OGGETTO: [ID\_VIP: 5419] Progetto di un impianto per la produzione di energia da fonte eolica denominato "Parco eolico Toscana", sito nel Comune di Tuscania (VT) e relative opere di connessione nei comuni di Tuscania (VT) e Arlena di Castro (VT)

Procedura di Valutazione di Impatto Ambientale ai sensi dell'art. 23 del D.Lgs. 152/2006.

Proponente: WPD San Giuliano Srl

**CONTRODEDUZIONI ALLE OSSERVAZIONI PROT.:**

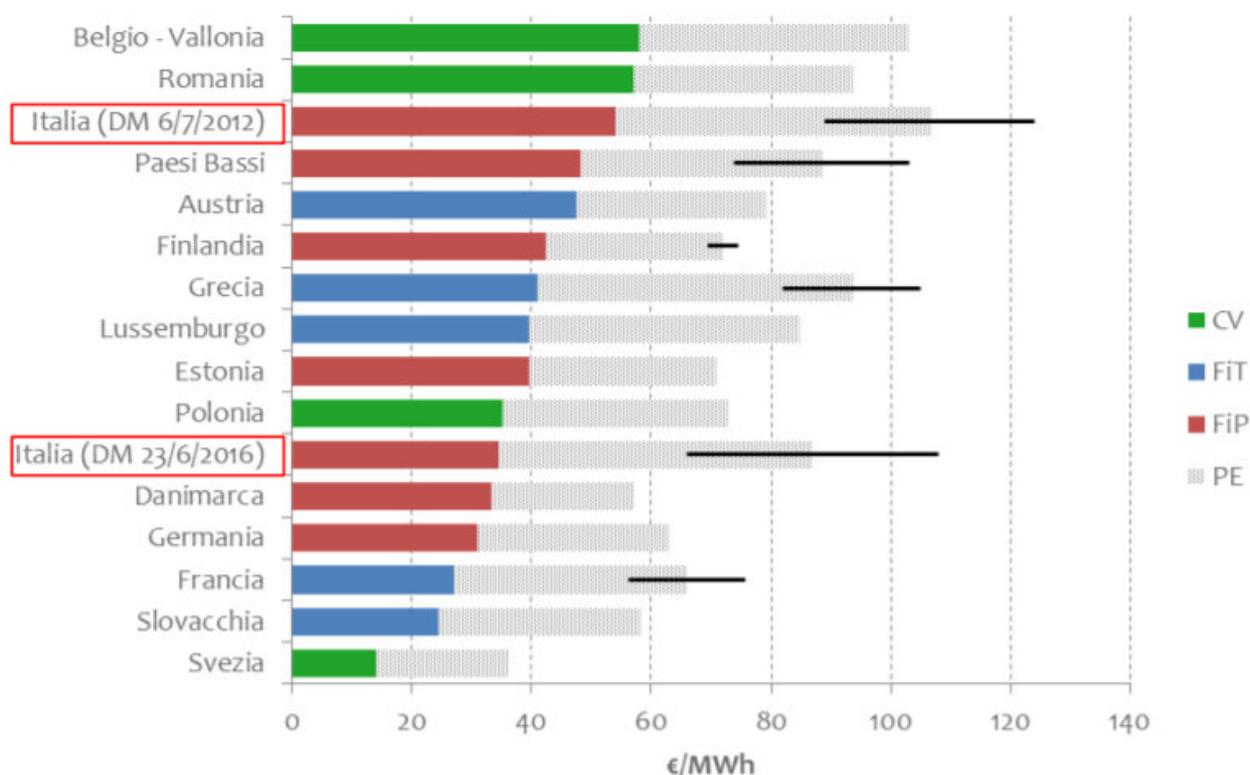
*Nella documentazione tecnica non è rilevabile l'ammontare degli incentivi statali che andrebbero a ristorare una siffatta produzione energetica, un dato fondamentale per un'eshaustiva valutazione costi/benefici, in quanto risultando i costi ambientali di difficile quantificazione, dovrebbero essere resi noti almeno tutti gli oneri di costruzione, esercizio, manutenzione e dismissione, al fine di poter valutare la sostenibilità economica dell'intervento in relazione alle necessità energetiche del territorio.*

Si premette che, ai fini della procedura di valutazione del progetto, non ha molto senso discutere sul sistema di incentivazione italiano degli impianti da FER. Si fa presente, incidentalmente, come il sistema di regolamentazione ed incentivazione, negli anni, sia passato da un sistema con tariffe fisse e predeterminate (CIP6, meccanismo dei Certificati Verdi, Tariffe Omnicomprensive), ad un sistema di procedure d'asta competitive che hanno abbassato notevolmente il costo per lo Stato dell'energia prodotta dagli impianti e reso molto conveniente l'energia prodotta dagli impianti eolici. Nell'immagine seguente, per farsi un'idea della diminuzione dei valori, viene riportato il trend delle tariffe derivanti dalle diverse procedure d'asta che si sono svolte ai sensi del DM 6/7/2012 e DM 23/6/2016: si è passati da un costo di 124 €/MWh ad un costo di 66 €/MWh (fonte GSE).

Figura 1: Il GSE ha elaborato un'analisi volta a confrontare i sistemi incentivanti adottati nei Paesi europei per lo sviluppo delle FER elettriche. Si nota come già con il DM 2016 l'Italia si sia attestata tra i Paesi dove il costo dell'energia è più basso (fonte GSE). L'analisi non è ancora disponibile per le procedure d'asta derivanti dal DM 2019.
